改善箇所説明図

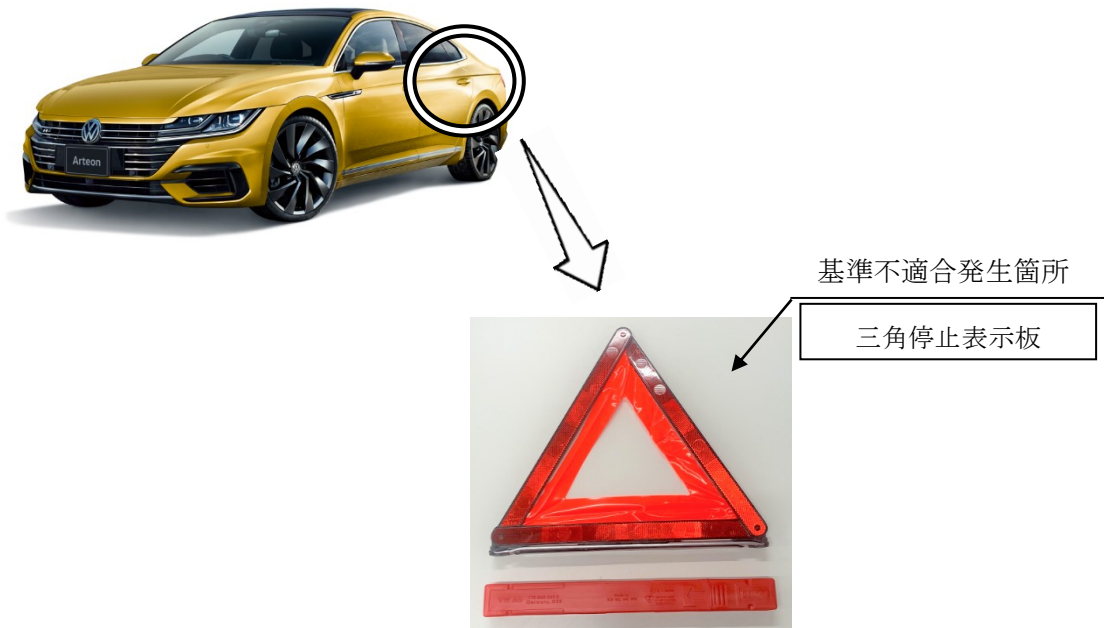
三角停止表示板において、製造管理が不適切なため、反射性の技術基準を満たさないおそれがある。

全車両、三角停止表示板の部品番号を確認し、該当するものは良品と交換する。
